令和2年3月31日

大臣官房官庁営繕部整備課

防災拠点となる官庁施設の浸水性能を見直します
～官庁営繕の「官庁施設の基本的性能基準」を7年ぶりに改定～

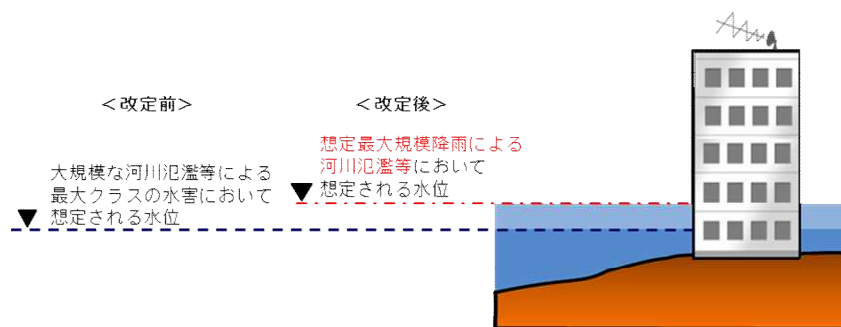
以上を踏まえ、災害応急対策活動を行う官庁施設において対策を講ずる対象とする水害を、想定最大規模降雨等による水害に改定し、必要な性能を確保することとしました。

改定前	改定後
大規模な河川氾濫や高潮等による最大クラスの水害	想定最大規模の降雨による河川氾濫及び内水氾濫、想定最大規模の高潮による氾濫
